*Dotyczy: postępowania przetargowego na Wykonanie robót budowlanych dla inwestycji budowy nowego budynku siedziby Archiwum Narodowego w Krakowie – Oddział w Nowym Sączu, wraz z budową budynku techniczno-gospodarczego, zagospodarowaniem terenu, budowy przyłączy wody, kanalizacji deszczowej, kanalizacji sanitarnej, budową zjazdu publicznego na działkę.*

**Z A W I A D O M I E N I E**  
o wyjaśnieniu treści SIWZ

## Pytania – zestaw 3 z dnia 22.01.2021

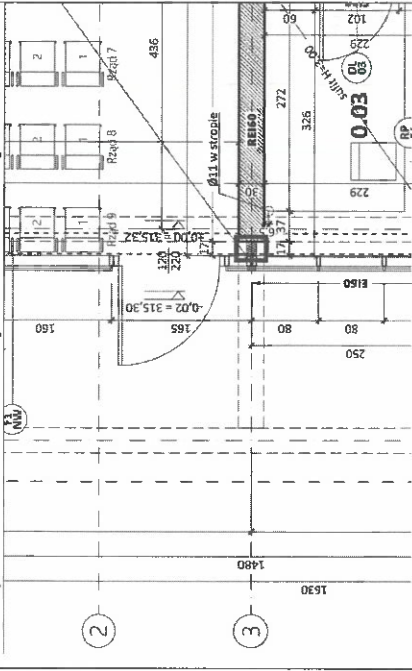
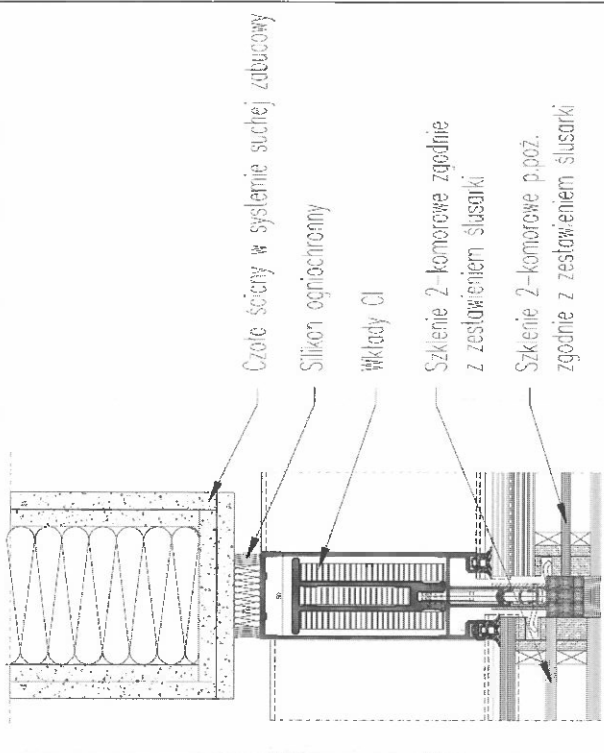
190 (numeracja wykonawcy)	architektura	<p>Zgodnie z projektem posadzki żywiczne należy wykonać na oddylatowanej od ścian wylewce betonowej, dlatego nie jest możliwe wykonanie trwale połączonego ze ścianą cokołu. W związku z powyższym, prosimy o wydanie detalu wykonania cokołu.</p>	<p>W odpowiedzi na zgłoszoną niemoc Wykonawcy, przedstawia się przykład jednego z prostych rozwiązań systemowych:</p>

<p><b>Odkształcalny narożnik z uszczelniaczem poliuretanowym</b></p> 
191	instalacje elektryczne	<p>W opublikowanym dokumencie "Wykaz zmian wprowadzonych do dokumentacji projektowej w dn. 11.01.2021 r." wraz z dokumentacją przekazaną 20.01.2020r. Zamawiający informuje o "Rys. S9/3 zabudowa dwóch zab. dla gniazda suszarek do rąk". Prosimy o wskazanie nowych gniazd, gdyż w tym rysunku nie ma żadnych dodatkowych gniazd względem dokumentacji opublikowanej wraz z ogłoszeniem przetargu.</p>	<p>Dotyczy nowych zabezpieczeń dodatkowych obwodów gniazd dla suszarek o nr 2B33 i 2B34.</p>
192	instalacje elektryczne - stacja trafo	<p>W opublikowanym dokumencie "Wykaz zmian wprowadzonych do dokumentacji projektowej w dn. 11.01.2021 r." wraz z dokumentacją przekazaną 20.01.2020r. Zamawiający informuje o "Rys. S5 zmiana zasilania dla rozd. Rto z 3-fazowego na 1-fazowe". Prosimy o wyjaśnienie zmiany, gdyż</p>	<p>Z rozd. Rto wyprowadzony jest jeden 1-f obwód odbiorczy oświetlenia w terenie. Zasilanie 3-fazowe rozd. Rto przez jednostkę weryfikującą opracowanie uznano za bezcelowe, stąd zmiana na zasilanie 1-fazowe.</p>
